Ministero dell' Ambiente e della Sicurezza Energetica

Commissione Tecnica PNRR - PNIEC

Parere n. 233 del 30/11/2023

Progetto	<p>Progetto per la realizzazione di un nuovo impianto fotovoltaico, denominato "Contessa", combinato alla produzione di idrogeno, della potenza di 68,00 MW, unito alle opere di connessione alla RTN, da realizzarsi in area SIN nel Comune di Brindisi</p> <p>ID_VIP: 7420</p>
Proponente	3PIU' Energia S.r.l.

Figura 5 – Stralcio elaborato recinzione. Da: AR06-Recinzione-R0.pdf

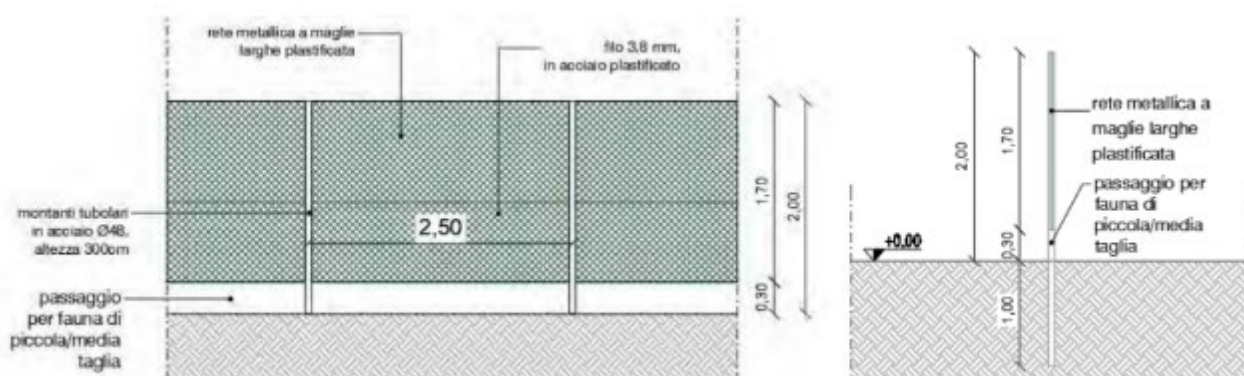
4. la rete proposta per la recinzione perimetrale sarà di tipo plastificata¹⁶;
5. la Stazione di smistamento e la Stazione Utente saranno realizzati in area Agricola F1 la prima ad una distanza di circa 50 metri dal perimetro della Stazione Elettrica Terna già realizzata e la seconda a ridosso di una attività economica anch'essa già realizzata (cfr. Figura 7);

In merito ai punti sopra descritti, la Commissione ha predisposto apposita misura nella Condizione Ambientale n.1. In merito agli scavi che il Proponente prevede di eseguire all'interno dei lotti nn° 1 – 2 – 3 si rimanda alla Sezione IV.4 Suolo e Sottosuolo ed alla Sezione VI Terre e rocce da scavo del presente Parere e che comunque dovrà essere ottemperato quanto imposto nelle puntuali Condizioni Ambientale n° 1 e 3 che tengono conto delle indicazioni dalla Divisione VII *Bonifica dei siti di interesse nazionale* del MASE¹⁷ come previsto dal Titolo V della Parte IV del D.Lgs n.152 del 2006. In merito alla recinzione perimetrale ed alla siepe perimetrale la Commissione rimanda alla Sezione IV.4 Biodiversità ed all'apposita Condizione Ambientale n.2. In merito alla realizzazione della Stazione Utenza e della Stazione di Smistamento si rimanda alla Sezione IV Suolo e Sottosuolo ed alla Sezione Terre e rocce da scavo. In merito alla realizzazione di nuova viabilità ed all'allargamento di quella esistente si rimanda alle Sezioni Suolo e Sottosuolo ed Acque Superficiali e Sotterranee. In merito alla tutela della salute dei lavoratori si rimanda alla sezione Popolazione e salute umana del presente parere. In merito al posizionamento dei pannelli nel lotto n.4 si dovrà prevedere, in accordo con le indicazioni impartite dalla Divisione VII del Ministero dell'Ambiente, la possibilità di rimuovere i pannelli qualora si dovesse presentare la necessità di accedere all'area per eventuali interventi di bonifica come da Condizione Ambientale n.1.

Figura 6 – struttura stringhe. Da: AR06-Recinzione-R1-signed.pdf

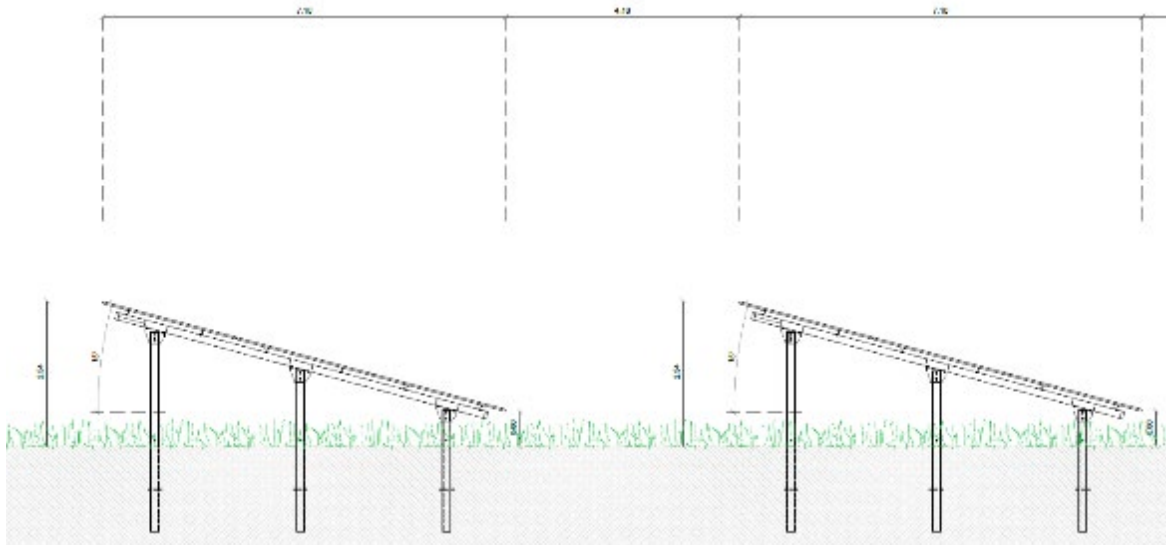
- 2) non concordanza, relativamente all'ampiezza della fascia libera tra i pannelli fotovoltaici che nel SIA⁴³ è indicata in 2,50 m mentre risulta di oltre 4 m nell'apposita tavola⁴⁴ esplicativa (cfr. Figura n.6);
- 3) non vengono fornite indicazioni puntuali in merito alla realizzazione di nuova viabilità asfaltata.
